**Relatório de Fiscalização 214/2023**

RELATÓRIO DE FISCALIZAÇÃO TÉCNICA DOS SISTEMAS DE ÁGUA DO MUNICÍPIO DE ITAPIRA**PRESTADOR: SERVIÇO AUTÔNOMO DE ÁGUA E ESGOTO DE ITAPIRA - SAAE ITAPIRA**

Verificação de Não-Conformidades nos Sistemas de Água e esgoto

Americana, dezembro de 2023

[ETA-5.0] - Fotos gerais da fiscalização

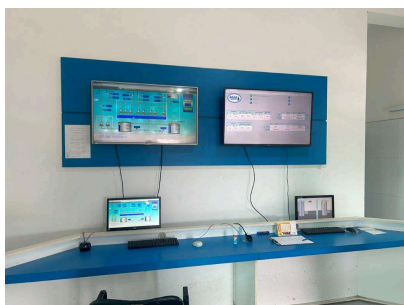
Não Conforme

[CSP-3.0] - Fotos gerais da fiscalização

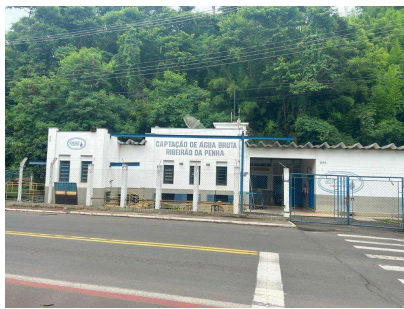
Não Conforme

Fotos de [ETE-8.29]

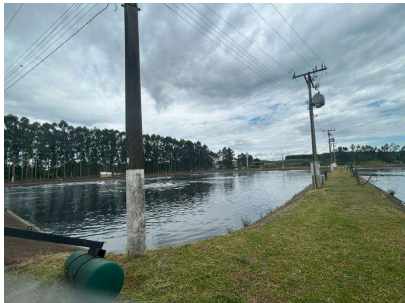
[ETE-8.29] - Ausência de manutenção, limpeza, conservação e segurança

[ETE-8.29] Observações

No momento da fiscalização, o sistema de tratamento de lodo estava inoperante.

Fotos de [EEA-4.0]

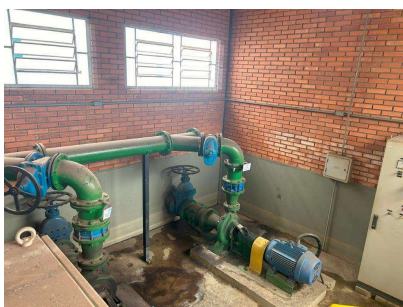
[EEA-4.0] - Fotos gerais da fiscalização

Não Conforme

Foto 1 - Drenagem inadequada das gaxetas

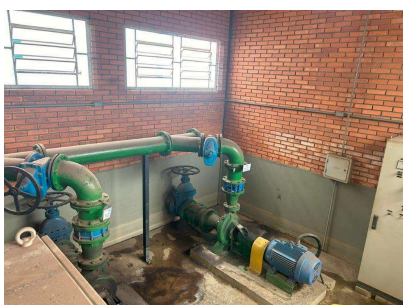
[EEA-4.7] - Drenagem inadequada de água de lubrificação de gaxetas

Não Conforme
